Gewijzigd vaststellen van het bestemmingsplan Dieren 2017, Woongebieden-Zuid.

Bijlage II Nota van Wijzingen bij raadsbesluit van 26 maart 2019 tot vaststelling van het bestemmingsplan ‘Dieren 2017, Woongebieden-Zuid’

**Nota van Zienswijzen**, behoort bij raadsbesluit van 26 maart 2019 tot vaststelling van het bestemmingsplan 'Dieren 2017, Woongebieden – Zuid'

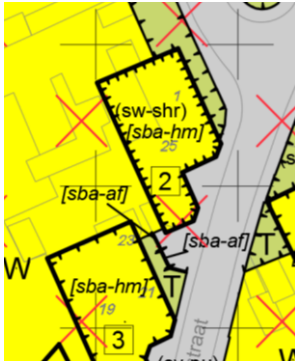
| Nr. | Aanleiding               | Waar        | Hoe                                                                                                                             |
|-----|--------------------------|-------------|---------------------------------------------------------------------------------------------------------------------------------|
| 1   | Zienswijze nr. 1, 2 en 3 | Verbeelding | De bestemmingen/aanduidingen bij Noorderstraat 8 t/m 16 aangepast. Een en ander zoals op onderstaande afbeelding is aangegeven. |

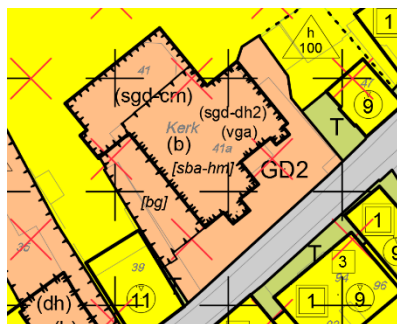
| Nr. | Aanleiding       | Waar                  | Hoe                                                                                                                                                                                                                                                                                                                                                                                                                                                                        |
|-----|------------------|-----------------------|----------------------------------------------------------------------------------------------------------------------------------------------------------------------------------------------------------------------------------------------------------------------------------------------------------------------------------------------------------------------------------------------------------------------------------------------------------------------------|
| 2a  | Zienswijze nr. 4 | Verbeelding           | <p>De aanduiding voor 'showroom' wordt verruimd.<br/>Een en ander zoals op volgende afbeelding is aangegeven:</p>                                                                                                                                                                                                                                                                       |
| 2b  | Zienswijze nr. 4 | Verbeelding en Regels | <p>Op de verbeelding wordt de aanduiding 'specifieke bouwaanduiding – erfafscheiding' aangebracht zoals op vorige afbeelding is aangegeven. In de regels wordt bij 11.2.1 sub e en 19.2 sub e worden aangepast in: "afwijkingen in afmetingen en situering zoals die legaal bestaan op het tijdstip van de terinzagelegging van het ontwerp van dit plan dan wel ter plaatse van de aanduiding 'specifieke bouwaanduiding – erfafscheiding' mogen gehandhaafd worden."</p> |

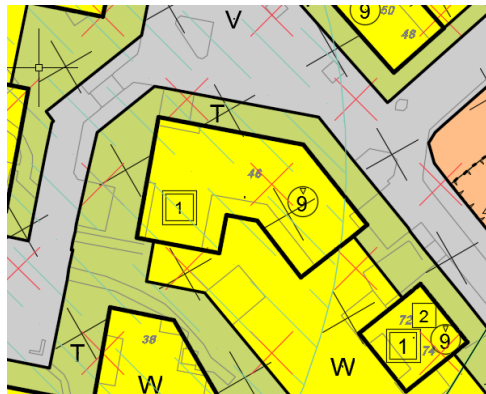
| Nr. | Aanleiding                                       | Waar                  | Hoe                                                                                                                                                                |
|-----|--------------------------------------------------|-----------------------|--------------------------------------------------------------------------------------------------------------------------------------------------------------------|
| 5   | Ambtshalve aanpassing wegens ontbreken onderzoek | Regels en verbeelding | Bij het bouwvlak van Vingerhoed 46 wordt de maximale bouwhoogte veranderd in maximaal 9 meter en wordt het maximaal aantal bouwlagen bepaald op 1. Zie afbeelding. |

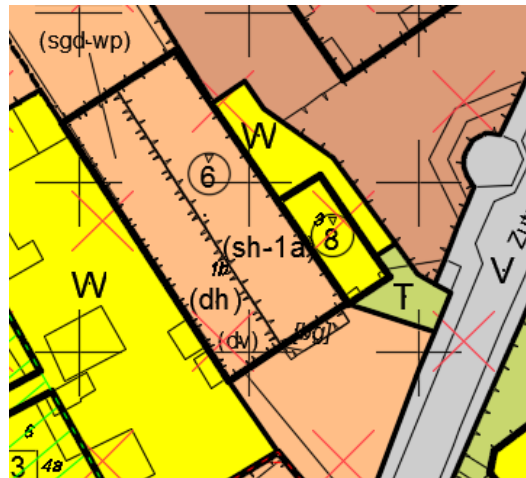
| Nr. | Aanleiding                                                                                                    | Waar                  | Hoe                                                                                                                                                                                                                                                                                                                                                                                                    |
|-----|---------------------------------------------------------------------------------------------------------------|-----------------------|--------------------------------------------------------------------------------------------------------------------------------------------------------------------------------------------------------------------------------------------------------------------------------------------------------------------------------------------------------------------------------------------------------|
| 6   | Ambtshalve wijziging, voor het positief bestemmen van de bestaande werkplaatsactiviteiten bij een meubelzaak. | Verbeelding en Regels | <p>Aan artikel 4.1 ('Gemengd - 2') onder b wordt toegevoegd: "19. Kleinschalige ambachtelijke bedrijfsactiviteiten ten behoeve van de detailhandel op het perceel ter plaatse van de aanduiding 'specifieke vorm van gemengd - werkplaats'."</p> <p>Aan een deel van het perceel Zutphensestraatweg 1b wordt de aanduiding 'specifieke vorm van gemengd - werkplaats' toegekend, zie onderstaande.</p> |

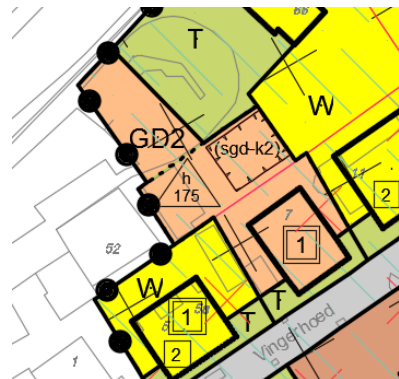
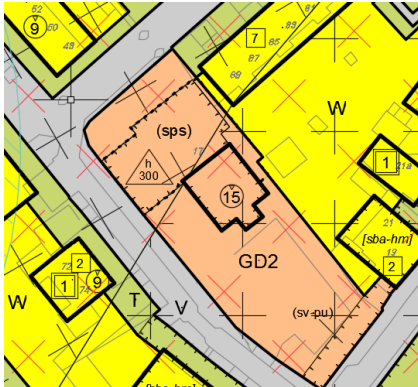
| Nr. | Aanleiding                                                                            | Waar        | Hoe                                                                                                                                                                                                                                                                                                                                                                                                              |
|-----|---------------------------------------------------------------------------------------|-------------|------------------------------------------------------------------------------------------------------------------------------------------------------------------------------------------------------------------------------------------------------------------------------------------------------------------------------------------------------------------------------------------------------------------|
| 8   | Ambtshalve wijziging, correctie om het huidige, legale gebruik positief te bestemmen. | Verbeelding | Op de verbeelding worden de Vingerhoed 7 en de achterliggende percelen bestemd als 'Gemengd – 2'. Op het kantoor komt de aanduiding 'specifieke vorm van gemengd - kantoren in 2 lagen'. Op een deel van het perceel komt de aanduiding 'bijgebouwen' met daarin de aanduiding 'maximum bebouwd oppervlak (m2)' met een waarde van 175m <sup>2</sup> . Een en ander zoals weergegeven op de volgende afbeelding. |

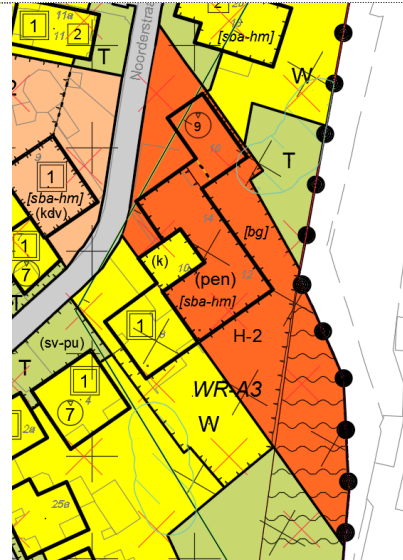
Wij huren en gebruiken Noorderstraat 10 tot en met 18. De Noorderstraat 10 en 12 moet de huidige bestemming houden (wonen, waarbij op nummer 10 ook het gebruik als kantoor is toegestaan) en niet als horeca moeten worden bestemd. Wij hebben als gebruikers van de panden daar geen verzoek tot wijziging gedaan en hebben ook geen intentie het huidige gebruik te wijzigen. Bij navraag op het gemeentehuis is gebleken dat het inderdaad niet de bedoeling was de huidige bestemming te wijzigen. De bestemming 'Horeca 2' moet bij de Noorderstraat 14 wel gehandhaafd blijven. Deze bestemming is conform het huidige (toegestane) gebruik.

De percelen van Noorderstraat 8 tot en met 16 zijn in het ontwerpbestemmingsplan bestemd als 'Horeca – 2', met een aanduiding 'pension' op de panden met huisnummers 8 tot en met 14. In het ontwerpbestemmingsplan is de begrenzing voor horeca per abuis te ruim genomen. Dit zal worden hersteld zoals hieronder aangegeven.

- Het perceel van Noorderstraat 8 zal weer een bestemming voor wonen en tuin krijgen, waarbij, conform het huidige bestemmingsplan 'Dieren-Zuid' en de huidige situatie, 1 bouwlaag wordt toegestaan.
- Het perceel Noorderstraat 10 zal weer worden bestemd voor wonen en kantoren op begane grond en eerste verdieping, en tuin. Hier zullen (weer) 2 bouwlagen en een bovenbouw worden toegestaan, tot een maximale bouwhoogte van 10 meter.
- Noorderstraat 12 zal weer worden bestemd voor wonen.
- Het perceel van Noorderstraat 16 krijgt, net als in het ontwerpbestemmingsplan de bestemming 'Horeca-2' waarbij, middels de aanduiding 'specifieke bouwaanduiding – hoogtemaatvoering' zal worden geregeld dat bij het hoofdgebouw de bestaande goothoogte en de bestaande bouwhoogte moet worden gehandhaafd.

Bij de Noorderstraat 14 zal de horecabestemming (en aanduiding voor 'pension') niet worden aangepast ten opzichte van het ontwerpbestemmingsplan.

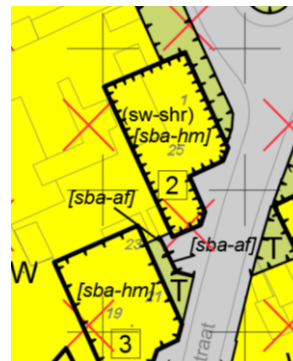
- 4b De bestemming Wonen zou moeten worden vergroot tot de rode lijn op de volgende afbeelding.

Tussen Hogestraat 25 en 21/23 staat al 30 jaar een 2m hoge schutting. Ik wil die vernieuwen en vooraan, aan de straatzijde, voor de rode lijn, verlagen. De buurman kan zich hierin vinden. De rooilijn volgens de definitie van een rooilijn ligt eigenlijk nog dichterbij de straat. In het bouwbesluit wordt ook uitsluitend over het begrip gevelrooilijn gesproken, en als bebouwingsgrens gehanteerd.

Stedenbouwkundig is het niet gewenst de woonbestemming richting de straat tot de aangegeven rode lijn te vergroten. Dit zou ter plaatse een ongewenste impact op het (historische) straatbeeld kunnen hebben.

Mede omdat de huidige schutting hier al zo geruime tijd aanwezig is, is het echter wel gepast deze positief te bestemmen. De plaats van de huidige schutting zal daarom aangeduid worden op de verbeelding, en de bestemming Tuin en de dubbelbestemming 'Waarde-Cultuurhistorie' zullen hiertoe aangepast worden om daarmee te regelen dat ter plaatse van die aanduiding de aanwezige afwijking in afmetingen en situering mag blijven bestaan.

Afbeelding locatie beoogde berging (1) en overkapping (2):

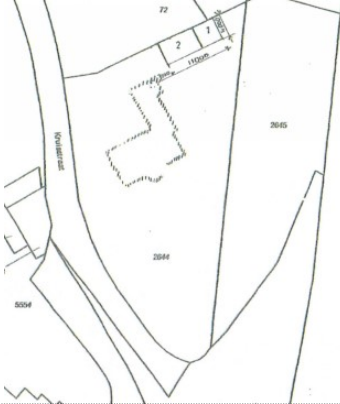
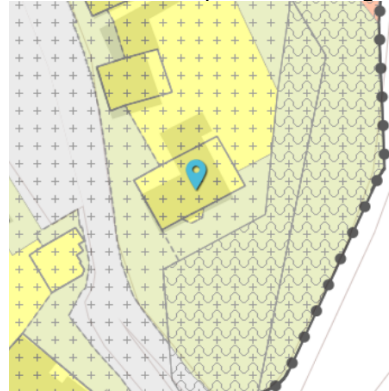
Ik verzoek u artikel 19.2a aan te passen en het bouwen van een bijgebouw aan de *Kruisstraat 31* (weer) mogelijk te maken (tekeningen meegezonden). Als eigenaar/bewoner wil ik de mogelijkheid behouden om een duurzame berging/overkapping te behouden. Een eerdere berging is met vergunning gesloopt. Bij een voorttoets (zaaknummer 634169) voor een

De zienswijze is wel aanleiding om de regels van de dubbelbestemming 'Waarde – Cultuurhistorie' aan te passen. Artikel 19.2 lid a van het ontwerpbestemmingsplan luidt als

volgt: "De gronden met de bestemming 'Tuin' en de overige - anders bestemde - gronden gelegen tussen het openbare gebied en de gevels van de hoofdgebouwen en het verlengde hiervan, dienen vrij van gebouwen en overkappingen te blijven."). Dit kan voor bepaalde hoeksituaties zeer beperkend zijn. Daarom wordt in deze regel het woord "gevels" vervangen door "voorgevels".

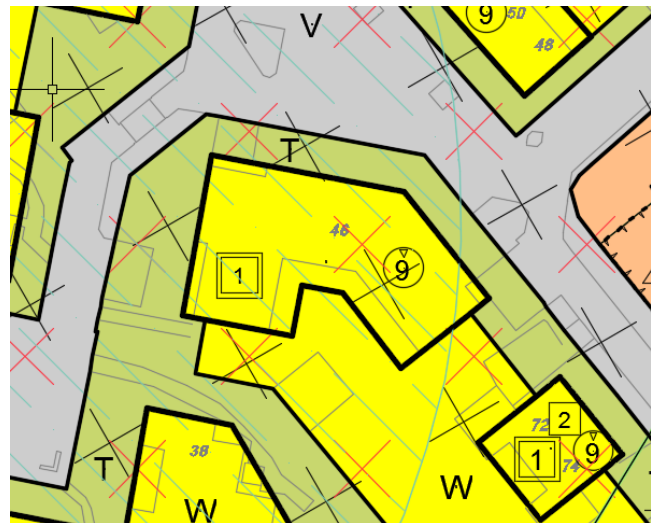
7a Een beperking van de bouwlagen tot 2 is, met uitzondering van de villa's, meer dan voldoende om tot de realisatie van plannen voor Vingerhoed 46 (Huize Johanna) te komen.

In het ontwerpbestemmingsplan waren de bouw mogelijkheden bij Vingerhoed 46 vergroot met het oog op bouwplannen van Sisa. Mogelijk dat in de toekomst een afzonderlijk bestemmingsplan in procedure wordt gebracht om de ontwikkeling alsnog mogelijk te maken. Maar omdat de bouwplannen op dit moment nog niet duidelijk zijn, en nader onderzoek nodig is, zullen de bouwplannen niet worden meegenomen in het nu voorliggende bestemmingsplan. Hierin worden de geldende mogelijkheden weer overgenomen: ter

plaats 1 bouwlaag met een bovenbouw toegestaan en een maximale bouwhoogte van 9 meter (zie volgende afbeelding). Het bestemmingsplan wordt ambtshalve aangepast op dit punt.

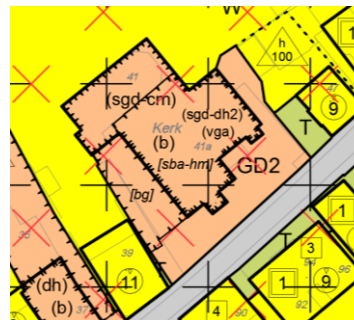
9g Wij stellen voor artikel 4.5 lid c onder 2 aan te passen zodat aan de voorzijde een oppervlakte van maximaal 500 m<sup>2</sup> gebruikt kan worden voor de in deze planregel genoemde activiteiten (het betreft een afwijkingsmogelijkheid van de gebruiksregels ter plaatse van de aanduiding 'wetgevingszone – afwijkingsgebied', voor de "verkoop aan particulieren van producten zoals souvenirs- en cadeauartikelen, kunst antiek, brocanterie, curiosa en design, al dan niet gefabriceerd of ontworpen in bijbehorende kleinschalige ambachtelijke bedrijven of ateliers/galeries toe te staan, onder de volgende voorwaarden: (...) de ruimte(n) waar de activiteiten plaatsvinden niet groter is dan 100 m<sup>2</sup>(...)"). Op deze manier kan een duurzame invulling worden gegeven aan het pand.

De in artikel 4.5 lid c genoemde aanduiding is niet van toepassing op deze locatie. Het bestemmingsplan wordt niet aangepast op dit punt.
